**COMUNE DI VALLI DEL PASUBIO  
PROVINCIA DI VICENZA  
REGIONE VENETO**

**VERIFICA DI ASSOGGETTABILITÀ A V.I.A.  
IMPIANTO DI DEPURAZIONE ACQUE CON  
POTENZIALITÀ SUPERIORE A 10 000 ABITANTI  
EQUIVALENTI**

**RELAZIONE INTEGRATIVA**

## RELAZIONE INTEGRATIVA

Figura 17: Estratto della Tavola 3 - Carta delle Fragilità.

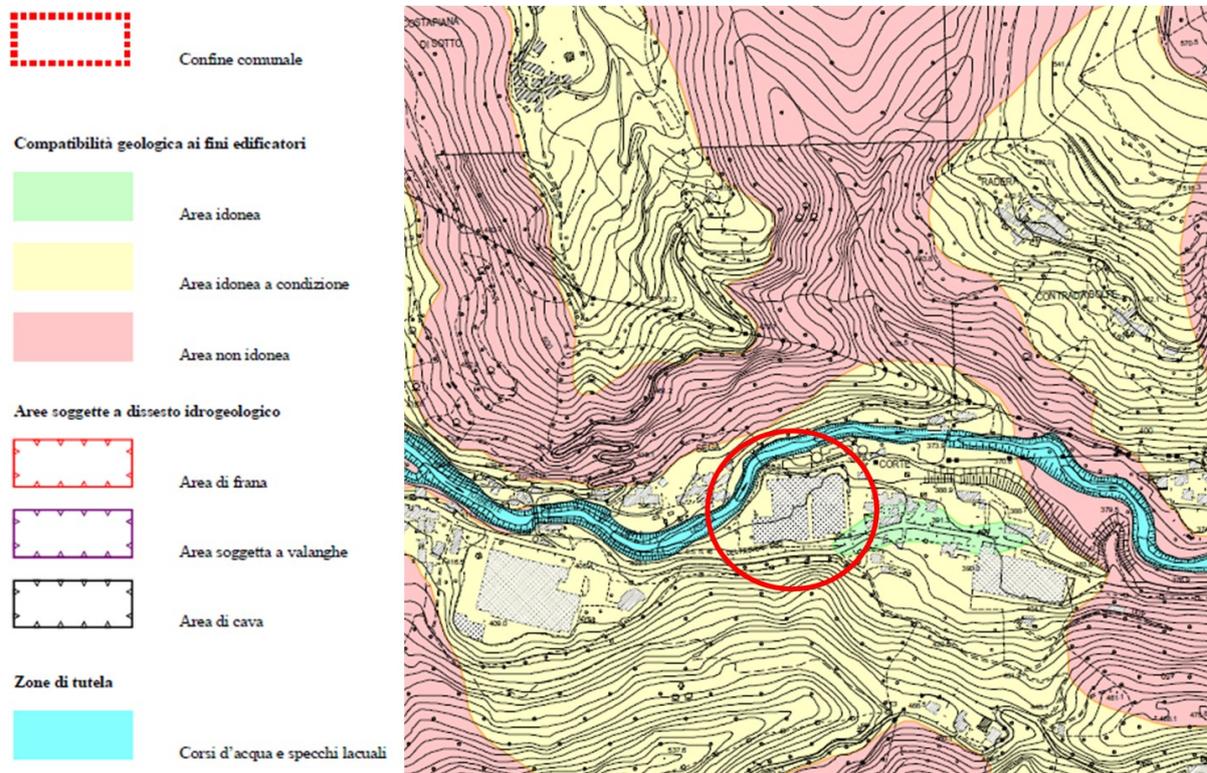
2. Per quanto riguarda il PAT, inoltre, la Tav. 2 - "Carta delle fragilità" evidenzia come l'area interessata dall'impianto sia individuata come "area idonea a condizione"; occorre che siano indicate le motivazioni che hanno portato a individuare detta area come idonea a condizione rapportandole con l'impianto.

2 Per quanto riguarda il PAT, inoltre, la Tav. 3 - “Carta delle fragilità” evidenzia come l’area interessata dall’impianto sia individuata come “area idonea a condizione”; occorre che siano indicate le motivazioni che hanno portato a individuare detta area come idonea a condizione rapportandole con l’impianto.

La Tavola 3 – *Carta delle Fragilità* evidenzia la presenza del corso d'acqua come elemento di tutela per il quale l'art. 13 delle NTA prevede in particolare che il *P.I. dovrà prevedere specifiche norme di valorizzazione naturalistica finalizzate a migliorare le derivazioni di acque superficiali, che devono essere regolate in modo da garantire il livello di deflusso minimo vitale necessario alla vita negli alvei sottesi e tale da non danneggiare gli equilibri negli ecosistemi interessati (L. 36/95).*

Relativamente a tale aspetto è stata predisposta apposita Relazione Idraulica allegata allo SPA ed ulteriori approfondimenti relativi alla portata e alla temperatura del T. Leogra e degli scarichi dalla Ditta sono illustrati al successivo 2.6. **Errore. L'origine riferimento non è stata trovata.** della presente relazione.

**Si ritiene pertanto che la Ditta non interferisca con la valenza ecosistemica del T. Leogra, in considerazione della compatibilità delle portate e delle temperature degli scarichi della Ditta con le caratteristiche del corso d'acqua.**

Nella Relazione Tecnica del PAT comunale i terreni “idonei a condizione” di cui alla Tav. 3 – “Carta delle fragilità” sono così definiti:

*Compresi in questa categoria vi sono quei terreni la cui pendenza è compresa in un range che va da 20 a 35%, con caratteristiche litologiche e geotecniche da medie a buone, con caratteristiche idrogeologiche abbastanza buone o eventualmente con problemi connessi ad eventi meteorologici eccezionali (periodo di piovosità prolungato oltre le medie stagionali...); la stabilità dell’area non risulta compromessa se non superficialmente, dalla presenza di movimenti franosi di limitata entità. L’idoneità all’utilizzo dell’area è soggetta a verifiche specifiche circa la qualità dei terreni, mediante indagini geognostiche, verifiche di stabilità ed eventualmente realizzazione di opere preventive di stabilizzazione dei terreni.*

L’art. 25. *Compatibilità geologica ai fini edificatori* delle NTA del PAT del Comune di Valli del Pasubio fa riferimento alla Tav. 3 - “Carta delle fragilità” ed individua, tra le altre, le aree idonee a condizione, in cui ricade l’area della Ditta. Tali aree vengono cos’ definite:

**AREA IDONEA A CONDIZIONE:** *l’edificabilità è possibile ma richiede indagini geognostiche specifiche, verifiche di stabilità ed eventuali interventi di stabilizzazione preventivi. Qualsiasi intervento urbanistico e progettuale che ricade in aree idonee a condizione dovrà esser preceduto da un’indagine geologica, idrogeologica, idraulica e geotecnica a seconda del caso in esame, eseguita sulla base delle normative vigenti in materia, opportunamente estesa ad aree contermini (in modo da poter avere anche una visione d’insieme dell’area interessata), nella quale si individuino l’elemento, o gli elementi, predominanti di criticità che penalizzano il territorio e costringono a classificare l’area idonea a condizione. Per interventi che ricadono all’interno di una o più perimetrazioni di aree soggette a dissesto, la relazione dovrà contenere gli approfondimenti specificati nel successivo Paragrafo “AREE SOGGETTE A DISSESTO”.*

La connotazione “idonea a condizione” è pertanto da ritenersi principalmente dovuta all’assetto morfologico della macroarea, ossia al fatto che, in zona, le pendenze sono maggiori del 10%. Nel caso specifico, tuttavia, l’area in cui insiste il fabbricato della ditta E.Miroglio è complessivamente pianeggiante o resa tale. Di conseguenza, non essendo previste nuove edificazioni, non si evidenziano elementi che possano influenzare la stabilità complessiva dell’area.

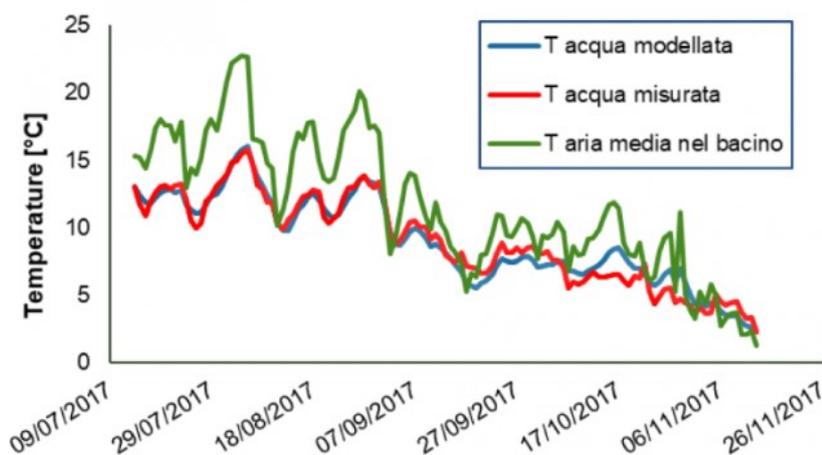
- 6. In merito all'incremento termico medio in estate ed alla formula utilizzata per il calcolo (il valore 6.2 l/sec è il volume medio scaricato nell'anno, il valore 129 l/sec è la portata minima del Leogra, 28,2 C° è la temperatura massima allo scarico d'estate, 8 la temperatura estiva dell'acqua del Leogra si chiede di chiarire i seguenti aspetti:

- le fonti dei dati e le modalità di calcolo della portata minima nonché delle temperature dell'acqua del fiume Leogra utilizzate nel calcolo;
  - la rilevanza della variabilità nel tempo dei volumi scaricati dall'impianto di trattamento al fiume Leogra dovendo essere garantito in ogni istante e per ogni sezione il rispetto dei limiti relativi alla variazione massima di temperatura dettagliati nelle note dalla Tabella 3 degli Allegati alla parte III del DLgs 152/2006 (analogo ad Allegato B del PTA) e non solamente come media annua, come proposto nel calcolo;

- le risultanze dell'algoritmo che lega l'incremento termico del corpo ricettore alle portate ed alle temperature quando fossero utilizzati i valori istantanei più sfavorevoli di nota riferibilità documentale e/o di misure sperimentali (maggiore portata istantanea allo scarico, minor portata del Leogra, maggior differenziale tra le temperature).

Il volume dello scaricato risente in minima parte della stagionalità di produzione (si possono avere dei leggeri picchi che scostano di poco rispetto alla media).

La maggior portata istantanea allo scarico è di 10 litri secondo.

Facendo delle medie sullo scarico settimanale in vari periodi dell'anno, sia di produzione maggiore che normale, si ottengono valori compresi da minimo 7 litri secondo ad un massimo di 10 litri al secondo.
